CEI
IEC
60857

AMENDEMENT 2
AMENDMENT 2

**Pre-recorded optical reflective
videodisk system –
"Laser vision" 60 Hz/525 lines – M/NTSC**

Figure 1 – Mechanical parameters of the disk (see 4.1 to 4.13)

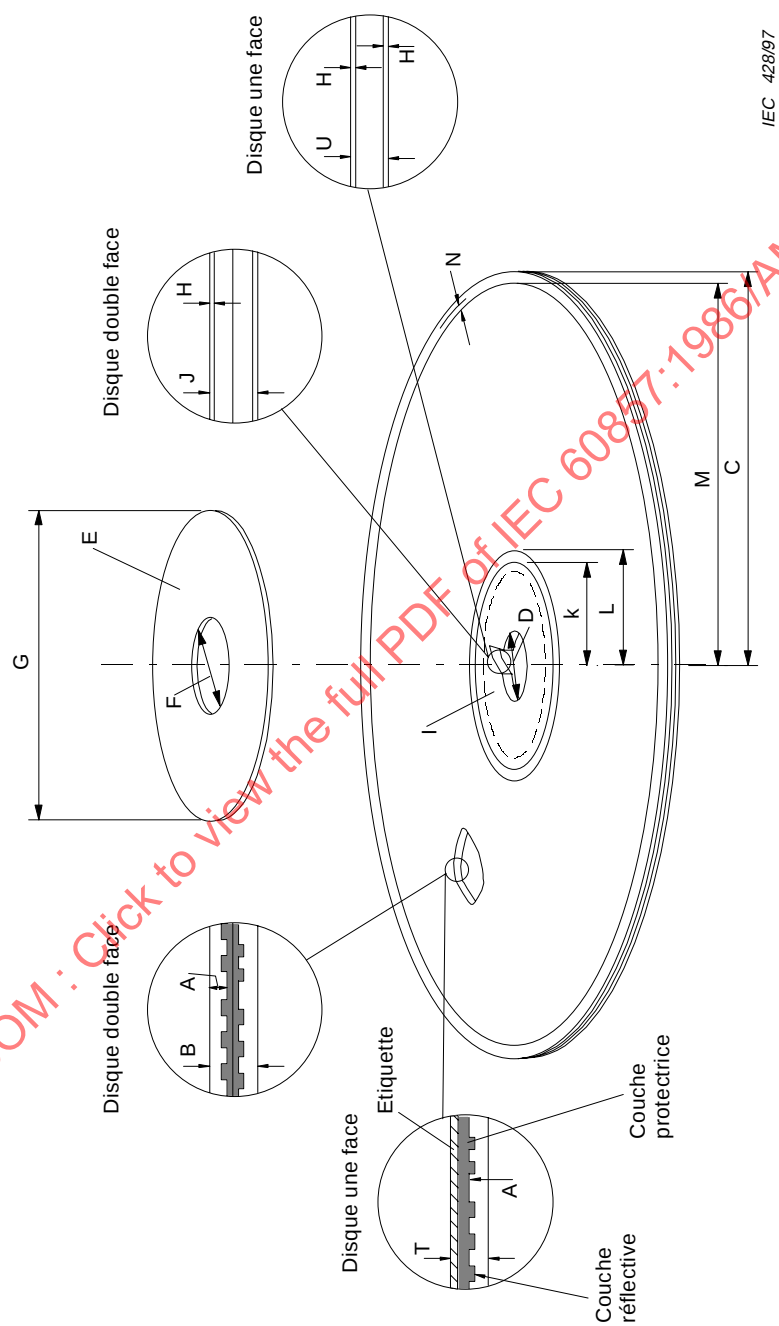
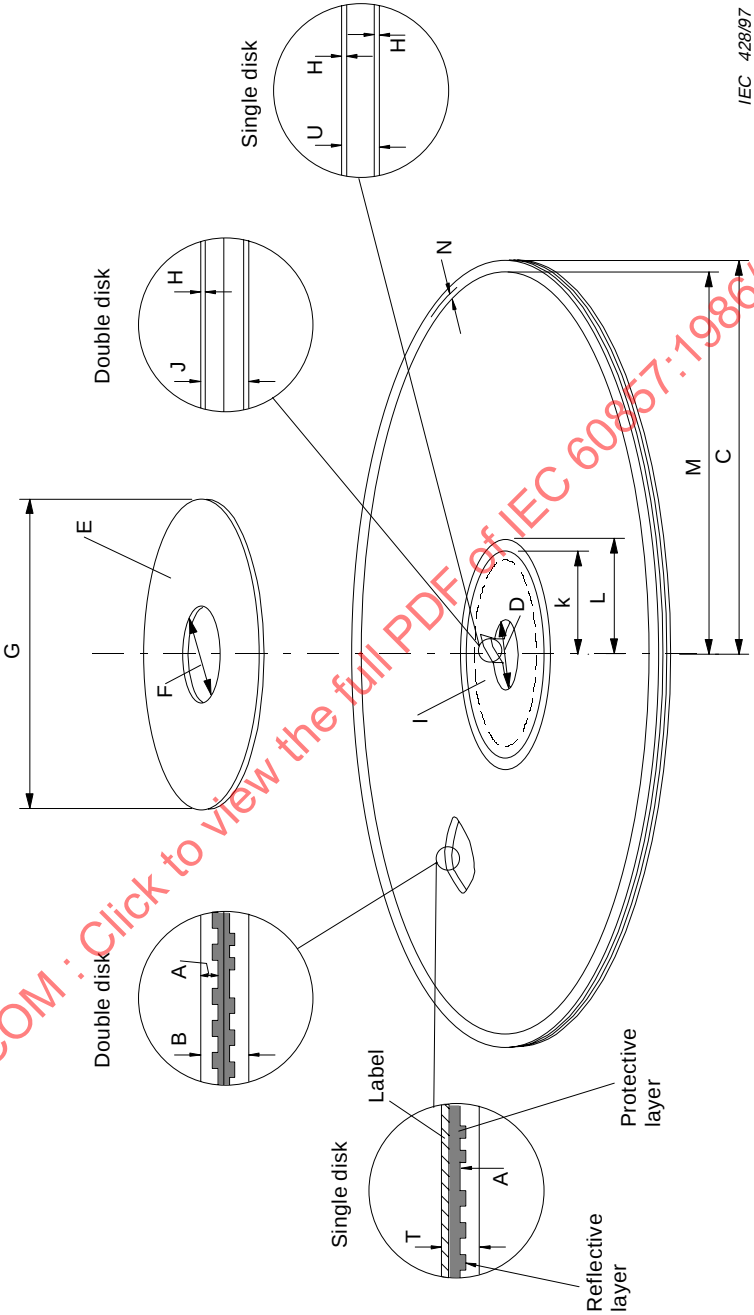
Characteristics to be specified	Requirements	Methods of measurement and/or conditions
4.1.3 Thickness of single disk (T), figure 1	min. = 1,1 mm, see figure 1a max. = 1,4 mm

Characteristics to be specified	Requirements	Methods of measurement and/or conditions
4.4 Label (E), figure 1	A label on both sides of a double and a single disk is allowed. The label of a single disk on the transparent side is optional, but the label on the protective layer side is mandatory	
4.4.1 Inside diameter of label (F), figure 1	min. = 35 mm max. = 38 mm	
4.4.2 Outside diameter of label (G), figure 1	min. = 86 mm max. = 100 mm

Characteristics to be specified	Requirements	Methods of measurement and/or conditions
4.4.3 Outside diameter of the label (G), figure 1 of a single disk on the protective layer side	min. = 86 mm max. = 300 mm	
4.4.4 Thickness of label (H), figure 1	Such that thickness of disk in clamping area (subclause 4.5.3) is within specification	
4.4.5 Position of label	Should overlap neither centre hole nor, in case of a single disk, the outer diameter of the protective layer side

Replace the existing figure 1 by the following:

Figure 1b – Possible profiling of the clamping area of a single disk without labels (see 4.5.3.2)

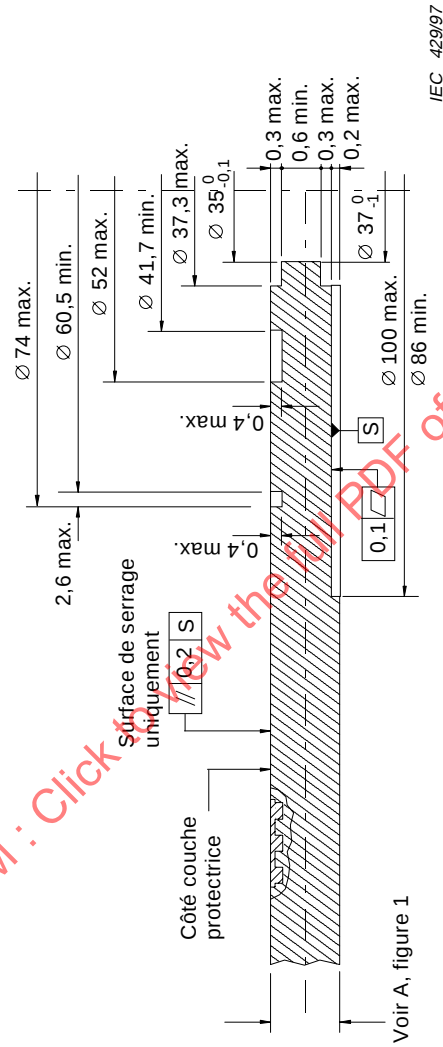
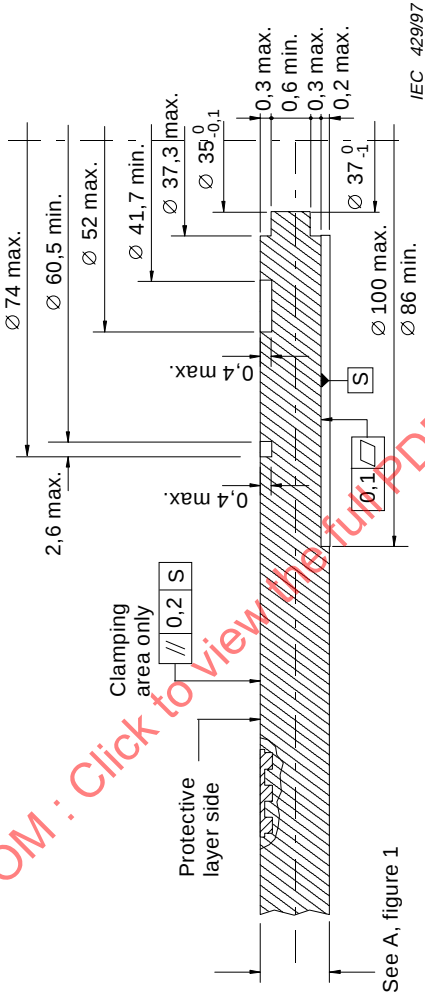
Characteristics to be specified	Requirements	Methods of measurement and/or conditions
4.5.3 Thickness of disk in clamping area including labels		
4.5.3.1 For double disk (J), figure 1	min. = 2,2 mm max. = 2,9 mm	
4.5.3.2 For single disk (U), figure 1	min. = 1,1 mm, see figure 1b max. = 1,45 mm, see figure 1b

Add, after figure 1a, the following new figure 1b:

NOTE – Flat single disks without notches or dents are recommended. However, to enable single disks to be produced with equipment for double disk production, the profile shown in figure 1b is permitted.

Figure 2 – Measurement of vertical deviation and radial angle θ of programme tracks during rotation at playback speed (see 4.16)

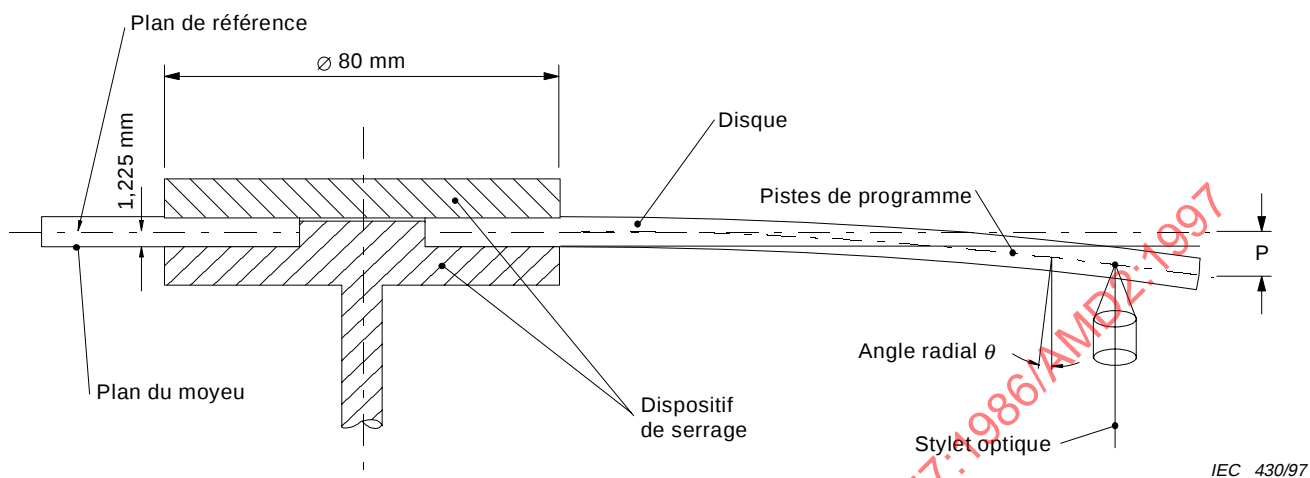
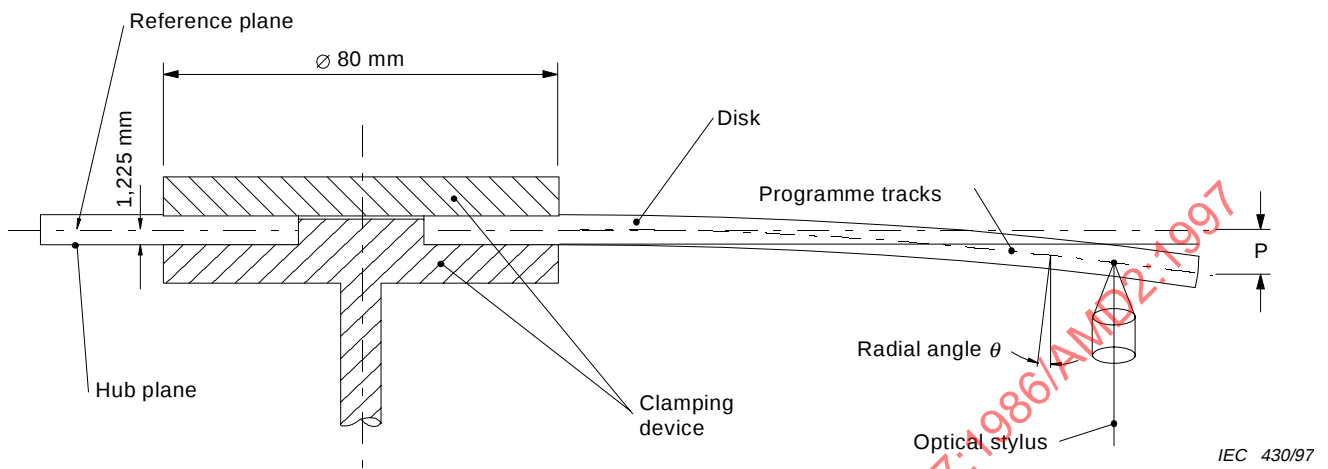
Characteristics to be specified	Requirements	Methods of measurement and/or conditions
4.16.4 Maximum radial angle (θ) between the normal on the surface (not infoside) and the optical axis	$\pm 1^\circ$	See figure 2

Replace the existing figure 2 by the following:

Figure 8 – Group delay pre-distortion (see 9.1.7)

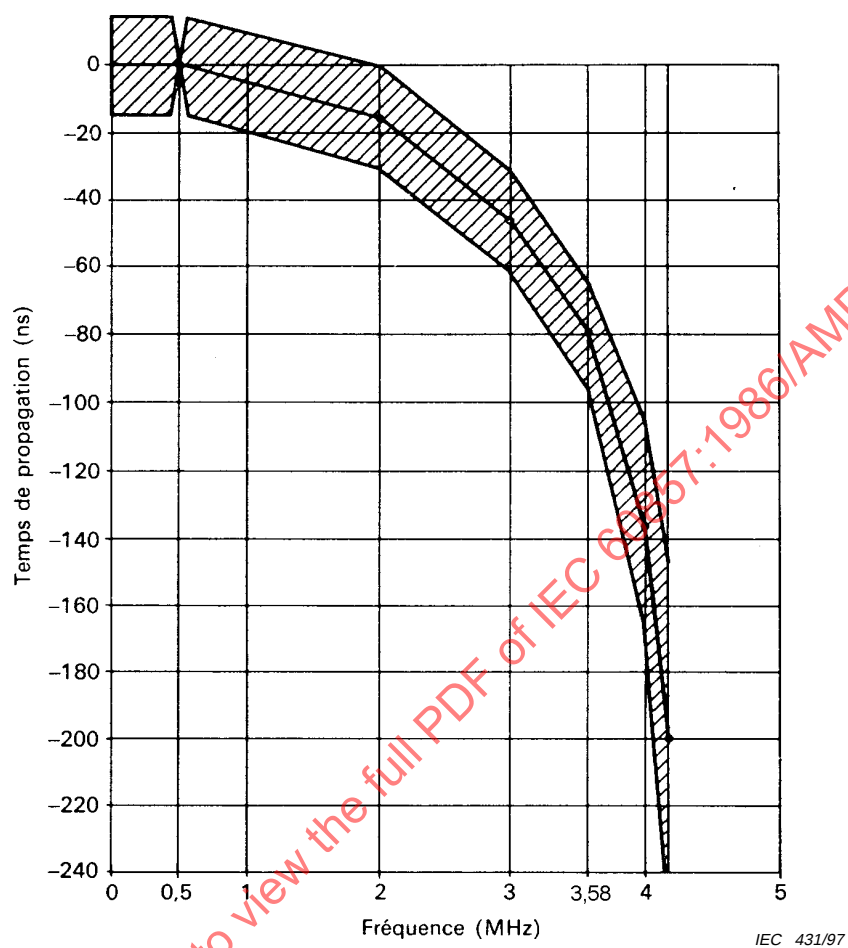
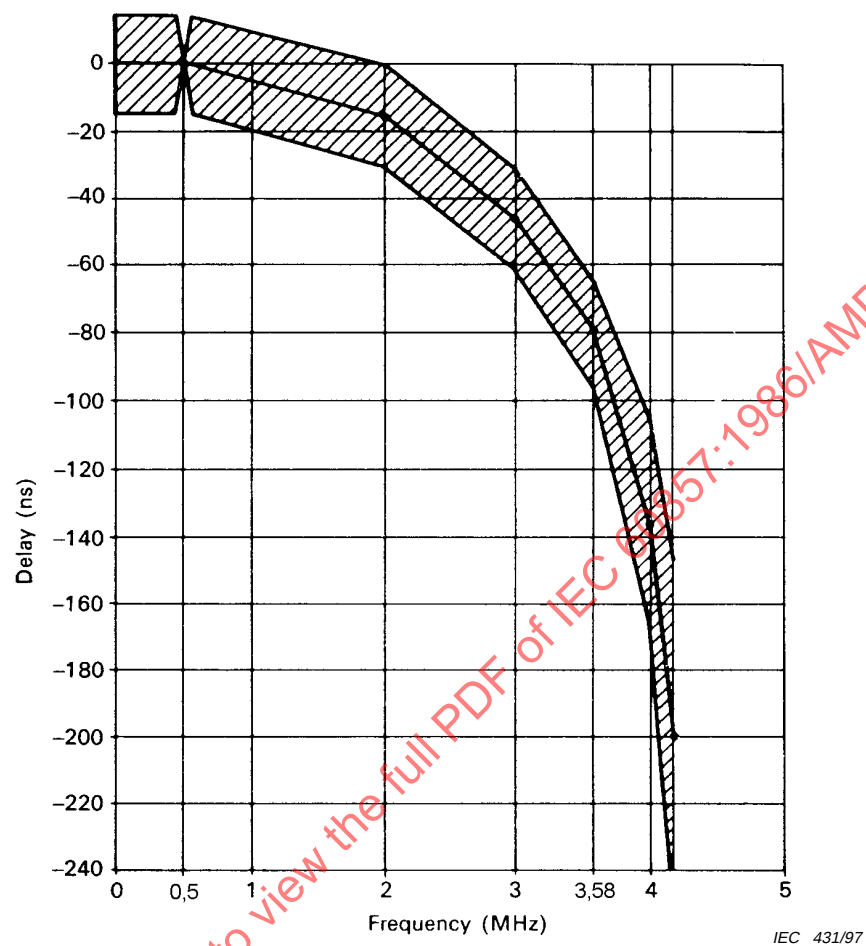
Replace the existing figure 8 by the following:

Figure 18 – Limits of HFMI (see 12.3.1)

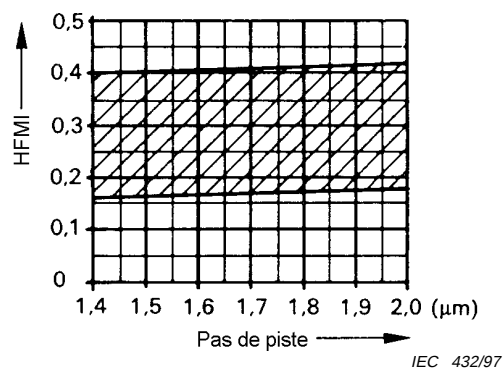
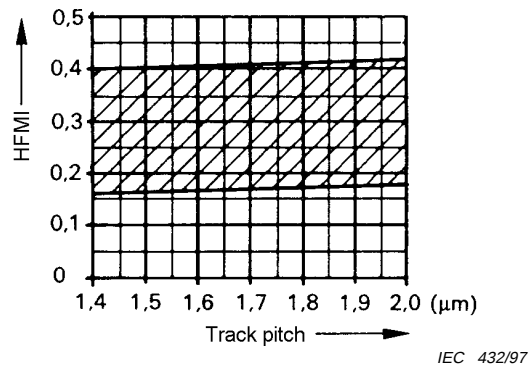
Replace the existing figure 18 by the following:

$$S_r = (802 \pm 26) \text{ pits/mm}$$

$$S_r = \frac{f}{2\pi R \cdot f_r} \text{ pits/mm}$$

Figure 22 – Signal processing encoding

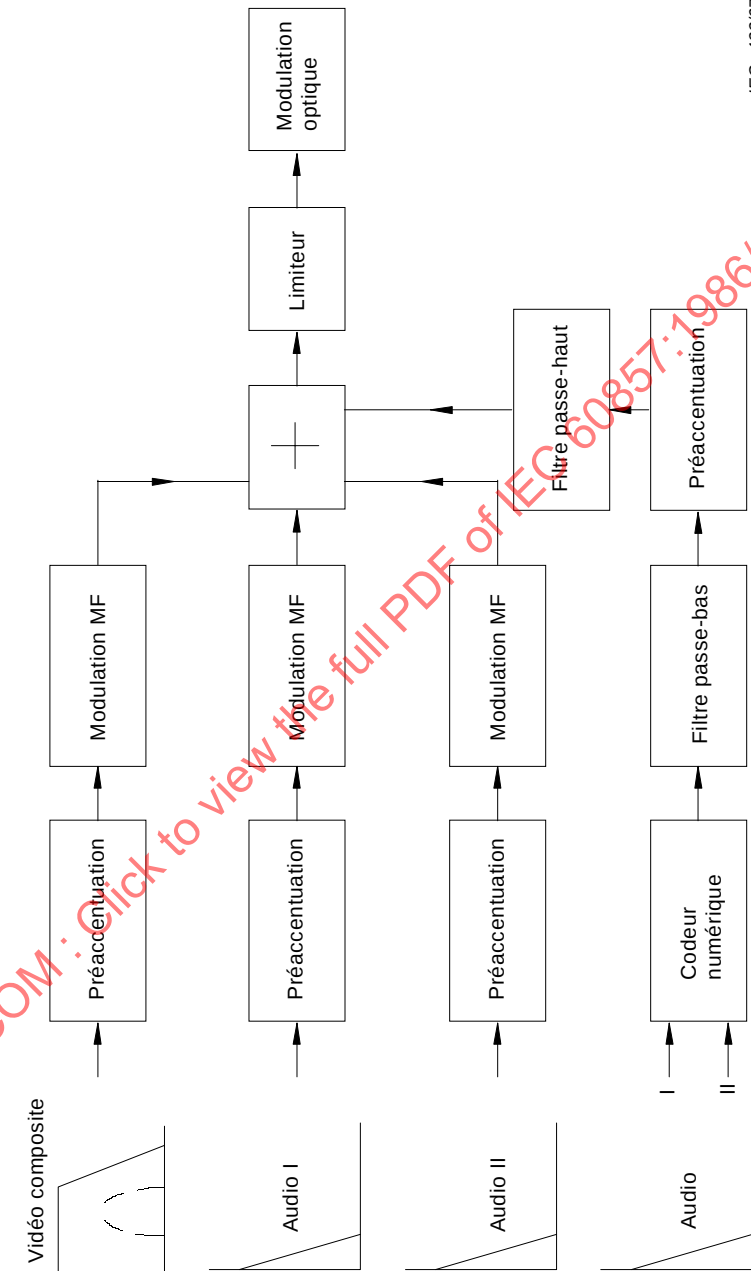
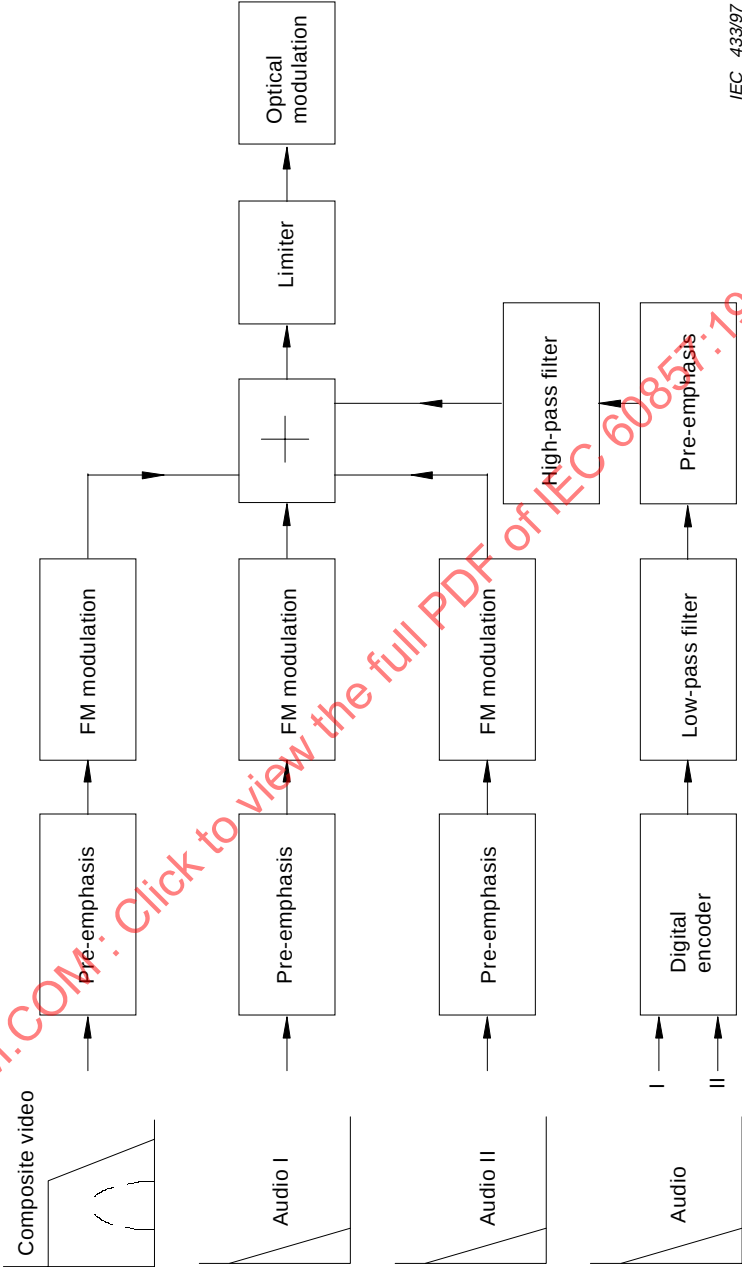
The EFM signal, as defined in IEC 60908, prior to modulation, is filtered by a low-pass filter with a frequency response as detailed in 13.1.2, a high-pass filter with a response as shown in figure 24 and shall have a pre-emphasis as detailed in figure 24. The digital signal is a symmetrical double edge pulsewidth modulated onto the main carrier and recorded onto the disk as shown in figure 22.

Add, after figure 21, the following new figures 22 to 25:
